中部電力

浜岡原子力発電所 敷地ごとに震源を特定して策定する地震動について

2022年3月22日

2021年7月16日 第992回審査会合コメント及び回答概要一覧

○ チェッカーボードテスト

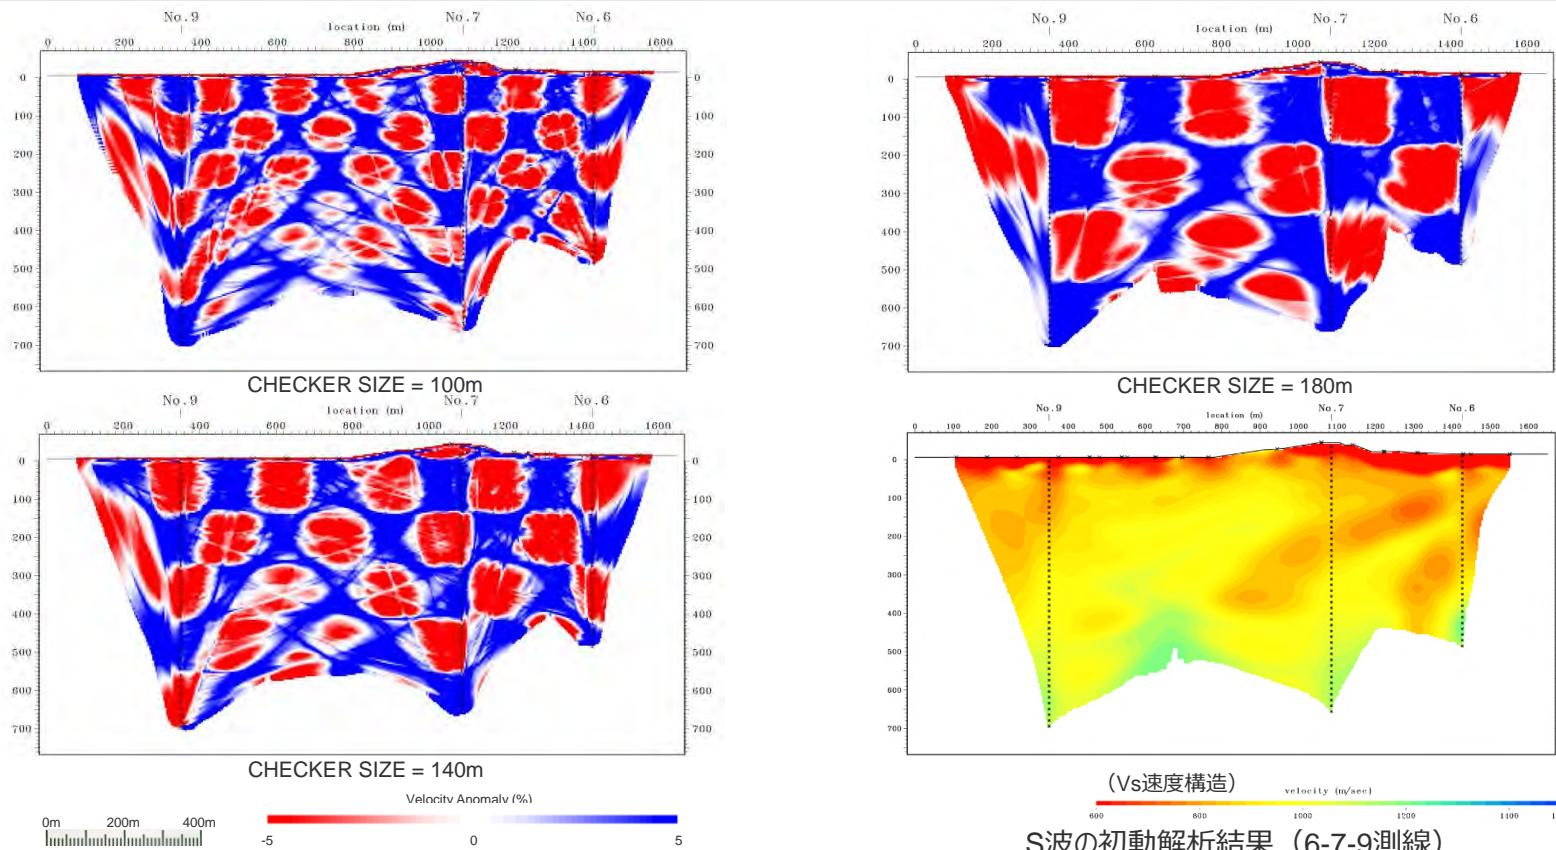
No.	コメント	回答概要	ページ
1	地下構造の速度構造のトモグラフィー解析について、定量的な評価は重要なエッセンスなので、補足説明資料に記載されているチェックボードテストやスパイクテストについて、ポイントを本資料に記載すること。	チェックボードテストやスパイクテストについて、ポイントがわかるようチェックサイズ等が記載された資料を追加する。	p.65~
2	平成26年8月の審査会合で参考として示したS波低速度層の地質学的な成因を考察した資料を補足説明資料に追加すること。	平成26年8月の審査会合で参考として示したS波低速度層の地質学的な成因を考察した資料を補足説明資料に追加する。	補足説明資料①-06 p.96~
3	海底試掘トンネル観測に関する説明について、位置情報も含めてS波速度を示すこと。	海底試掘トンネル観測の地震計の設置位置について、設置深さ及びS波速度を追記する。	p.42
4	解放基盤表面の設定の説明に関し、地質図について、検討範囲である敷地のものを示すこと。また、速度構造について、二次元断面を示すなどして、Vs=700m/s以上のものが拡がりをもってあることが分かるような形で示すこと。	解放基盤表面の設定の説明に関し示していた地質図を、検討範囲である敷地のものに変更する。また、速度構造について、Vs=700m/s以上のものが拡がりをもってあることが分かる資料を追加する。	p.93~
5	検討用地震の選定の説明に関し、流れや全体が分かる説明を資料の最初に加えること。	検討用地震を選定する流れや全体がわかる資料を「3 敷地ごとに震源を特定して策定する地震動」の冒頭に追加する。	p.133~
6	海洋プレート内地震の検討用地震の選定に関する説明について、「代表的」という言葉がどういう意味か分かるよう記載すること。	「代表的」という言葉について、「地震規模が大きく、敷地で観測記録が得られ、各研究機関で震源特性等についての詳細な検討がなされている地震」である旨を追記する。海洋プレート内地震の検討用地震の選定フローの再整理も実施。	p.297~
7	全体のまとめ資料の仕上がりをイメージして、何を記載すべきかをよく整理すること。	敷地ごとに震源を特定して策定する地震動のまとめ資料として、各項目の概要やまとめを整理するとともに、本資料に掲載すべき資料を検討した。(例えば、地震動の顕著な増幅を考慮しない領域・考慮する領域の設定について、概要を追加するとともに、その根拠となる資料を補足説明資料から本資料に移動し、他の検討の関連ページを明記した。また、各震源モデルの震源モデル図及び震源断層パラメータに関する資料を補足説明資料から本資料に移動させた。)	-

- ・初動トモグラフィ解析結果の分解能を検討するため、使用した初期速度構造モデルに±5%の速度変化を格子状（100,140,180m）に与え、観測誤差を考慮しない理論走時でチェックボードテストを実施。なお、全波形の誤差のRMSが最少となった時点で解析は終了とした。
- ・No.6孔とNo.7孔のボーリング孔間の標高0m～標高-400mの領域では、チェックサイズ140mで格子が概ね再現され、No.7孔とNo.9孔のボーリング孔間の標高0m～標高-500mの領域では、チェックサイズ140mで格子が概ね再現されている。
- ・これらの結果より、S波の初動解析結果においてNo.6孔からNo.7孔の西側にかけて、深度100～400m付近に認められる周囲に比べて顕著にS波速度が低下した構造については、十分な分解能があると評価。
